改善箇所説明図

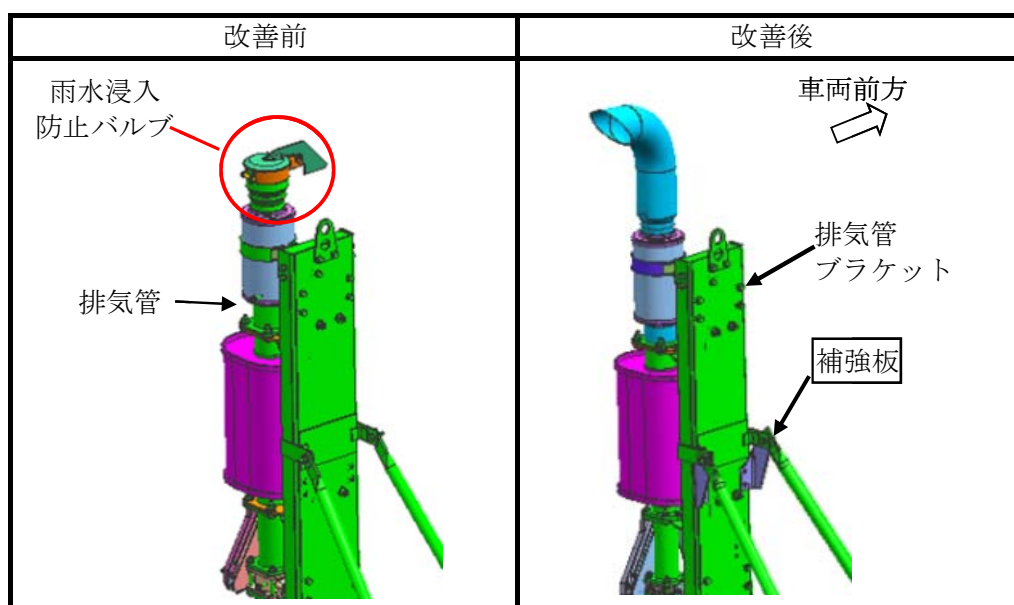
基準不適合発生箇所

排気管をバーチカルに改造した車両において、排気管出口に取付けている雨水浸入防止バルブの固定方法が不適切なため、排気の圧力で当該バルブ固定金具が抜けてくることがある。そのため、そのままの状態で使用を続けると、当該部品が落下するおそれがある。

改善の内容： 全車両、排気管を対策品に交換し、排気管ブラケットに補強板を追加する。

注： は、追加する部品を示す。

識別： キャブバックパネルの左下側付近に青色シールを貼付する。
